**Avis de la Mission Régionale d'Autorité environnementale
Nouvelle-Aquitaine
sur le projet de centrale photovoltaïque au sol sur la commune
de Parcoul-Chenaud (24)**

n°MRAe 2025APNA126

dossier P-2025-17951

Localisation du projet : Commune de Parcoul Chenaud (24)
Maître d'ouvrage : Société ENOE
Avis émis à la demande de l'Autorité décisionnaire : la préfète de la Dordogne
En date du : 26 mai 2025
Dans le cadre de la procédure d'autorisation : Permis de construire
L'Agence régionale de santé et la préfète de département au titre de ses attributions dans le domaine de l'environnement ayant été consultées.

Plan masse – extrait étude d'impact page 31

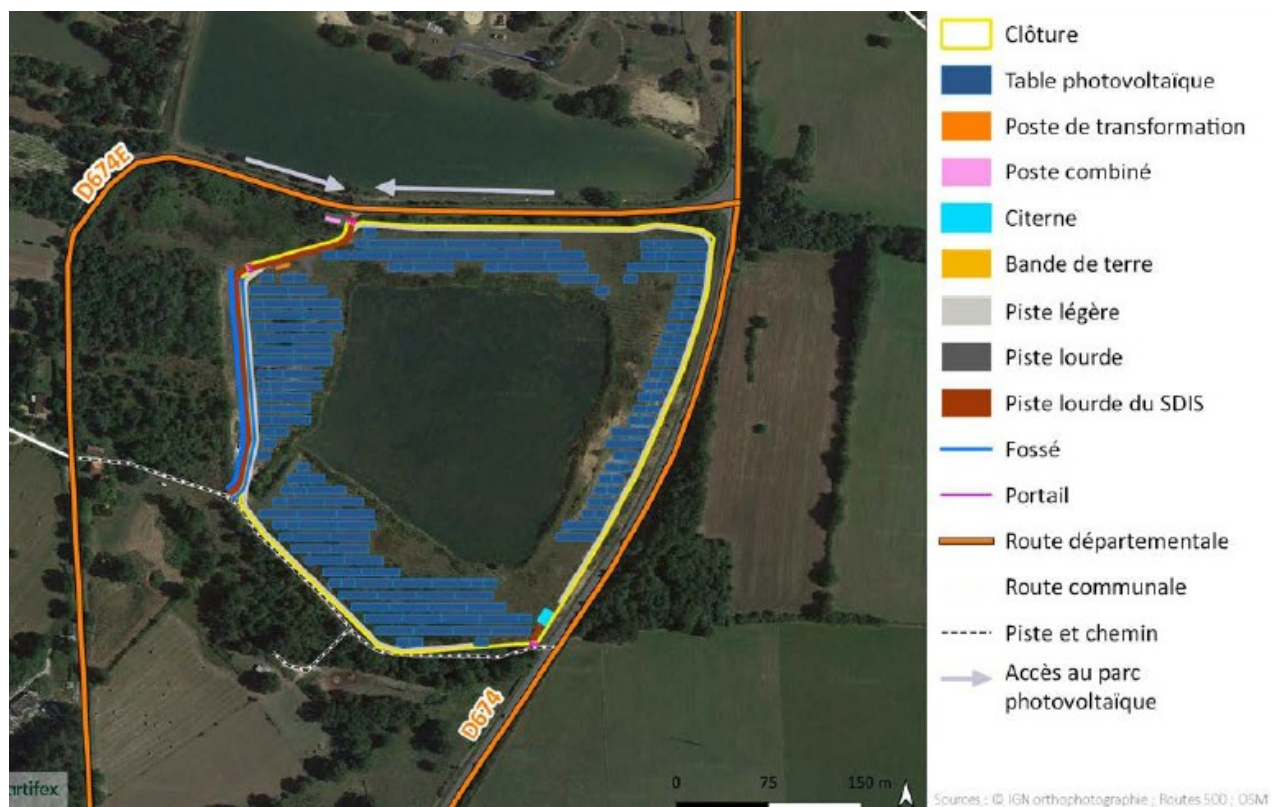
- de superposer le plan masse du projet sur la carte de la page 125 hiérarchisant les enjeux du site (habitats naturels, faune et flore, habitats de repos, de reproduction et d'alimentation) ;
